改善箇所説明

メイン・サーキットブレーカー

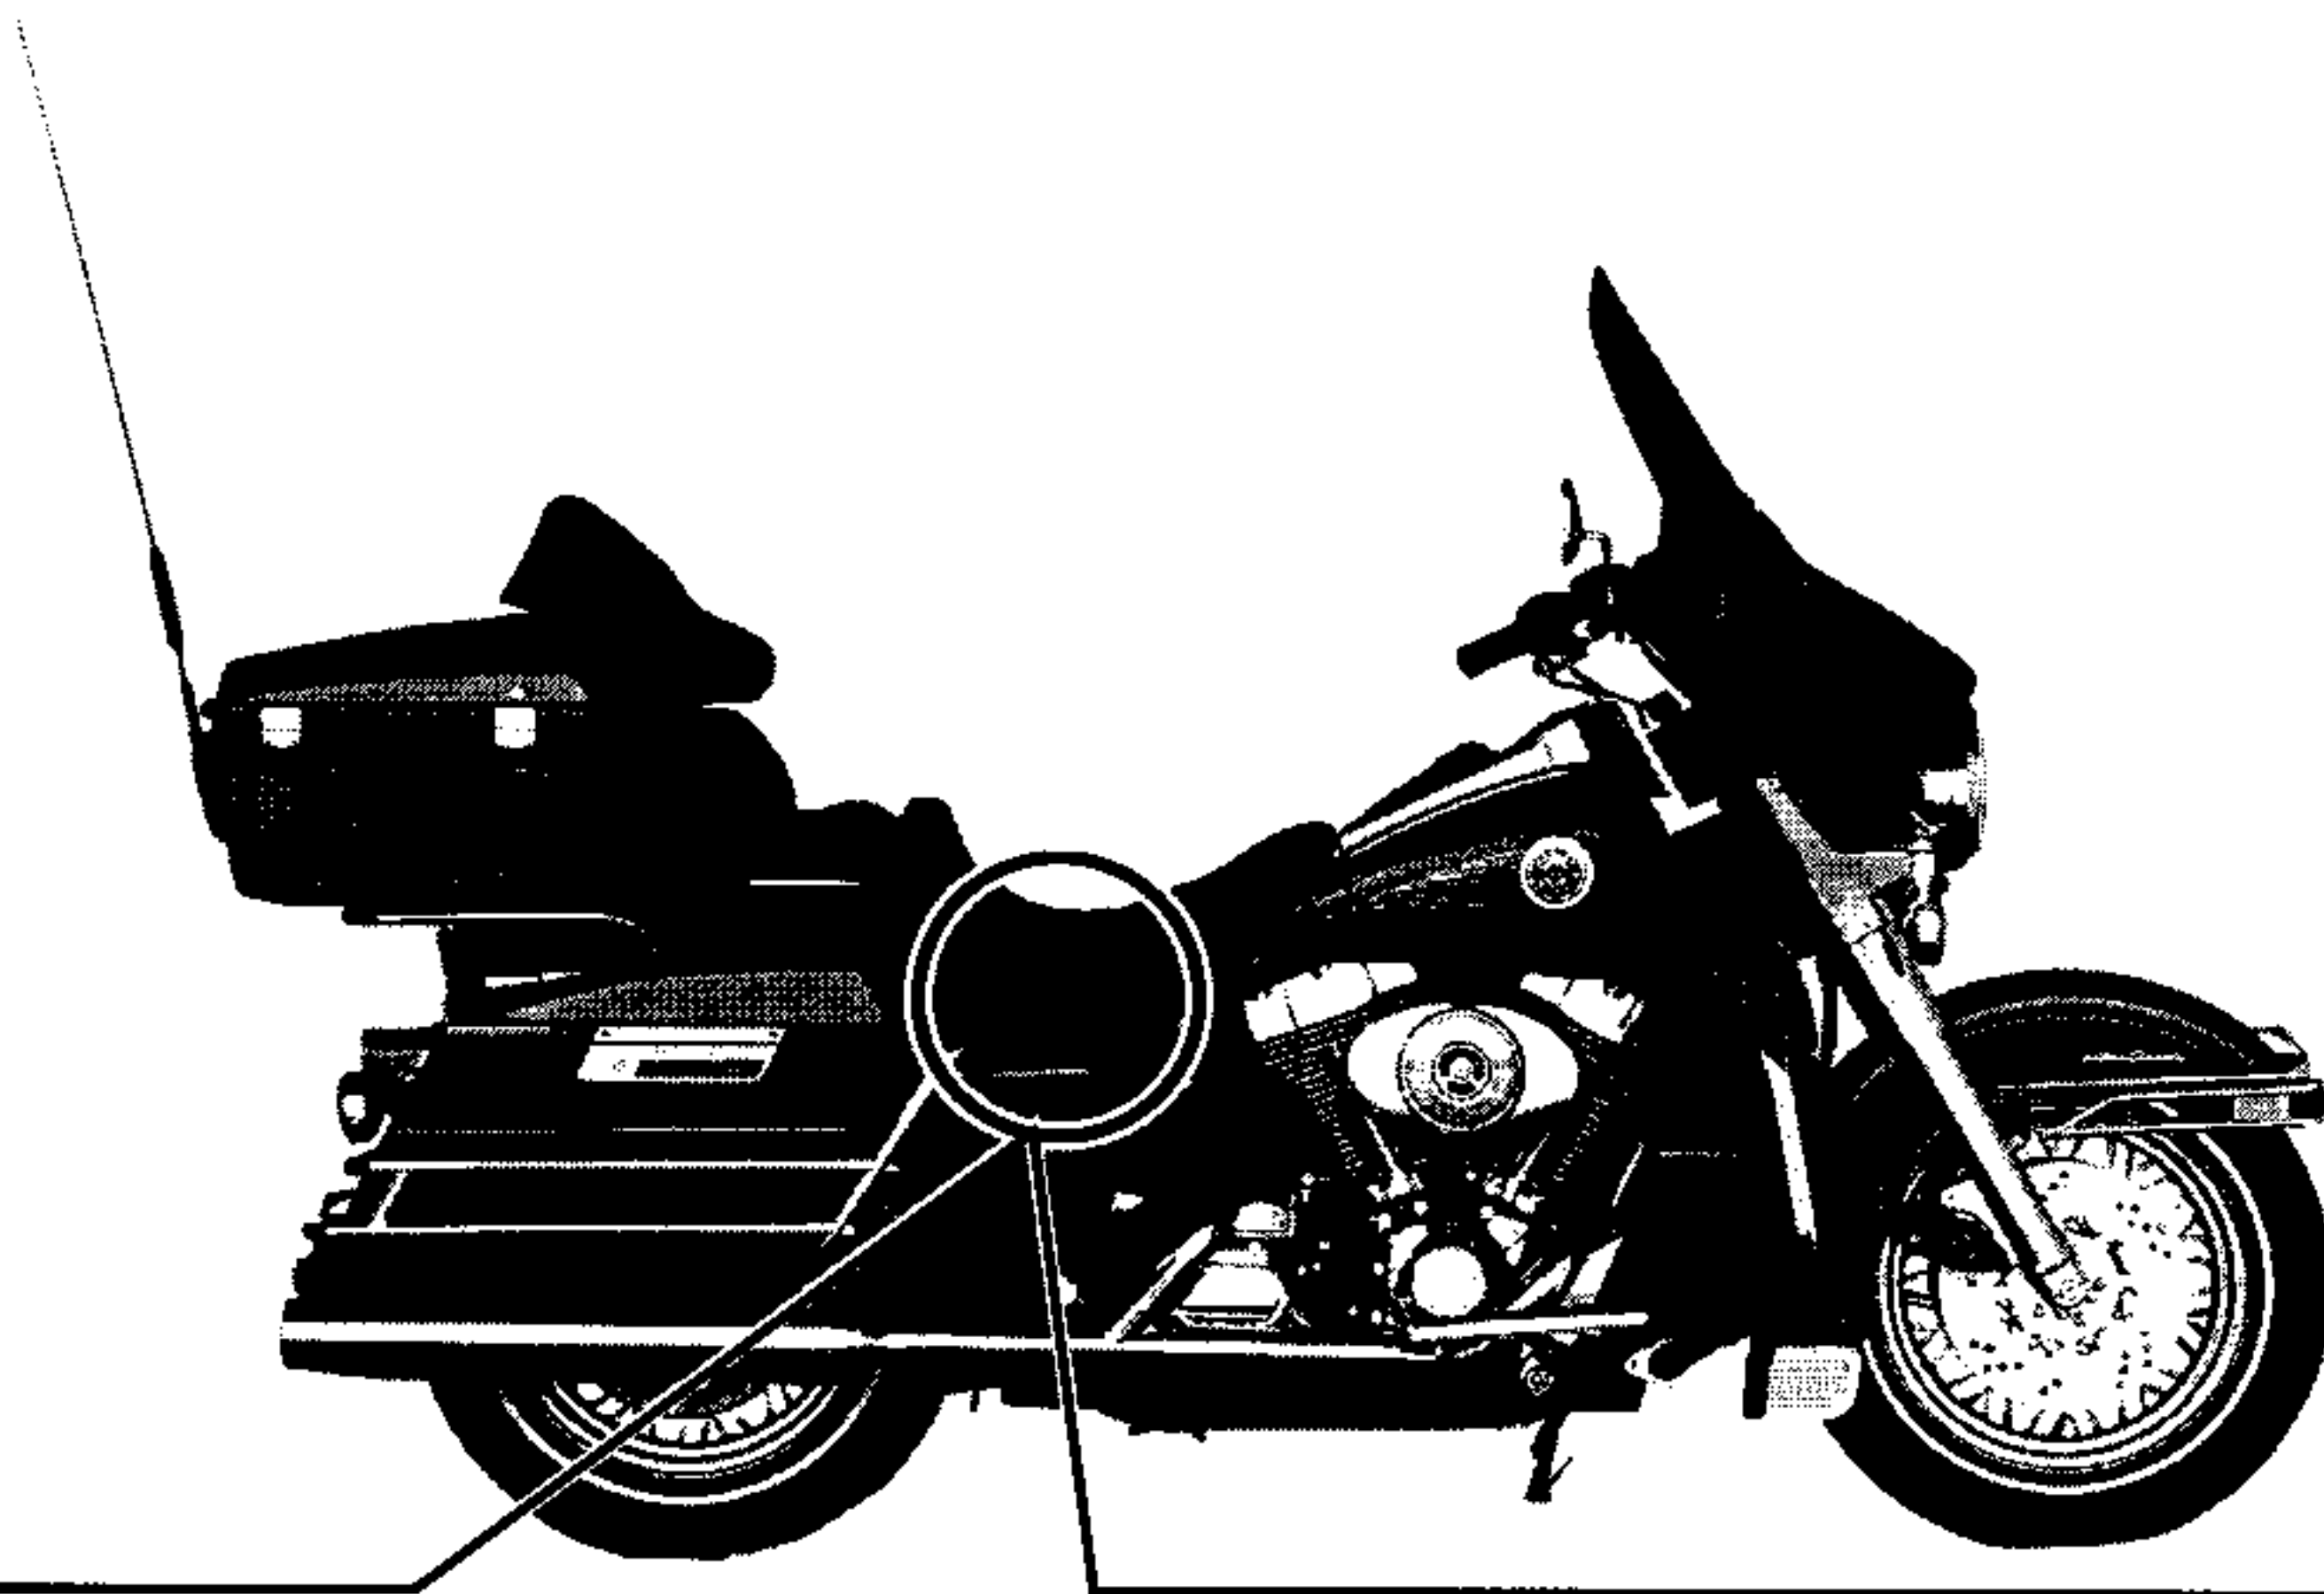
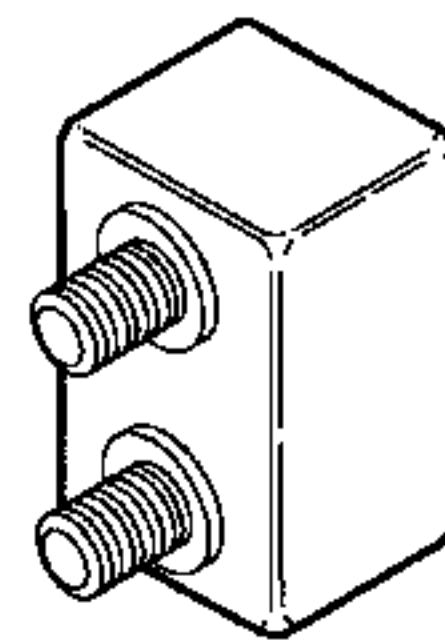
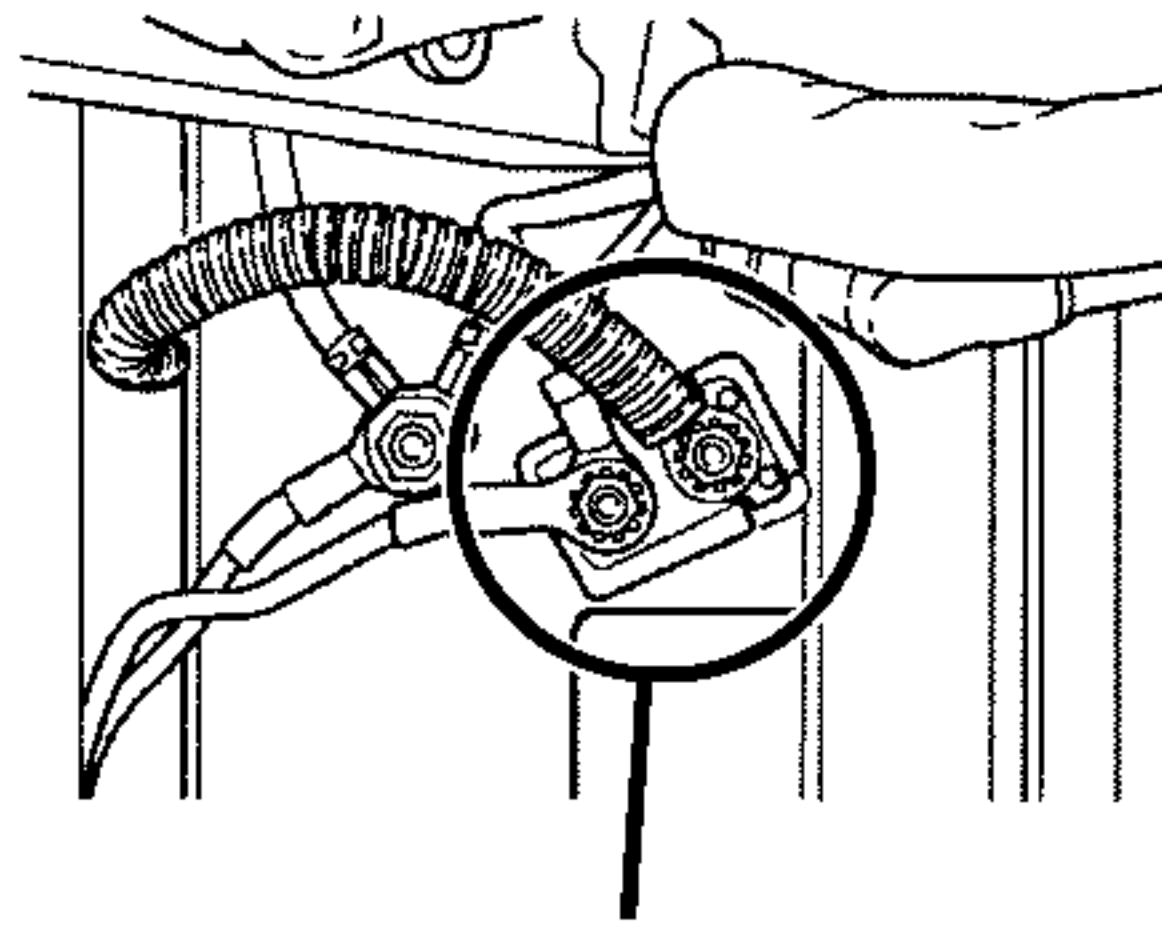
基準不適合箇所

充電システムを交換した車両において、メイン・サーキットブレーカーの容量の設定が不適切なため、エンジンの熱や振動により、当該ブレーカーの接点が開くことがある。そのため、電源が遮断され、エンジンが停止し走行不能になるおそれがある。

改善内容

全車両、メイン・サーキットブレーカーを対策品と交換する。

メイン・サーキットブレーカーの色が黒色になっている(対象となるサーキットブレーカーの色は赤色)。
